Предложение по дополнению 6 к поправкам серии 05 к Правилам № 107 (общая конструкция городских и междугородных автобусов)

Дополнение 6 к поправкам серии 05 к Правилам № 107 (общая конструкция городских и междугородных автобусов)

Рис. 12B Контрольный шаблон для измерения точки Н (см. приложение 3, пункт 7.7.8.4.2)

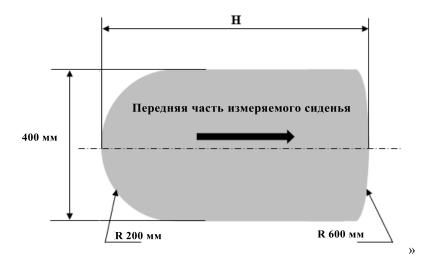
Приложение 4, рис. 12 изменить следующим образом:

«7.7.8.4 Расстояние между сиденьями (см. приложение 4, рис. 12A и 12B)

7.7.8.4.1 Если сиденья установлены в одном направлении, то расстояние между передней стороной спинки сиденья и задней стороной спинки расположенного впереди сиденья (размер Н) при измерении по горизонтали, параллельно продольной плоскости транспортного средства, и на любой высоте над полом между верхней поверхностью подушки сиденья и точкой на высоте 620 мм над уровнем пола должно составлять не менее:

Н	
Классы I, А и В	650 мм
Классы II и III	680 мм

7.7.8.4.2 Все измерения проводят при несжатых подушках и спинках сидений с использованием контрольного шаблона, показанного в приложении 4 на рис. 12В».

Толщина шаблона: максимум 5 мм
